**Technische Mitteilung**
=====

Muster: HB-23/2400 und HB-23/2400 Scanliner

Gegenstand: Überprüfen und Austauschen der Flanschscheibe an der unteren Antriebswelle.

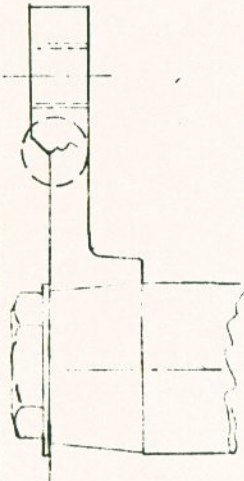
Vorgang: Anlaß der technischen Mitteilung sind vereinzelte Risse in der Flanschscheibe auf unteren Antriebswelle. Es treten zunächst Risse auf der Flanschvorderseite auf, ausgehend von einer Drehstufe der Flanschwanne auf den Gewindeteil, die später zum Bruch führen können.

Maßnahmen: Maßnahme 1 : Sofortige Kontrolle des Antriebflansches auf Risse mittels 5 fach-Lupe. Werden an der bezeichneten Stelle Risse entdeckt, so ist ein sofortiger Tausch des Flansches vorgeschrieben. - Ansonsten Maßnahme 2 bis zur nächsten 50 h-Kontrolle.
Maßnahme 2 : Kontrolle des Antriebsflansches auf Risse bei jeder Tageskontrolle bis zur nächsten 50 h - Kontrolle

Maßnahme 3 : Tausch des Antriebsflansches bei der nächsten 50 h - Kontrolle.

- 3.1. Riemenspannrohr entspannen und Riemen aushängen.
- 3.2. Die 3 Schrauben der elastischen Kupplung zur Schwungmasse lösen. - Elast. Kupplung vom Flansch abmontieren.
- 3.3. Verschraubung des Flansches zur Antriebswelle lösen und Flansch vom Konus abziehen.
- 3.4. Neuen Flansch (23.6.05/2,4A) aufschieben und mit einem Drehmomentschlüssel mit 25daNm festziehen.

3.5. Weiterer Einbau in umgekehrter Reihenfolge der Demontage.

3.6. Alle gelösten Drahtsicherungen der Mitnehmerschrauben neu ausführen.
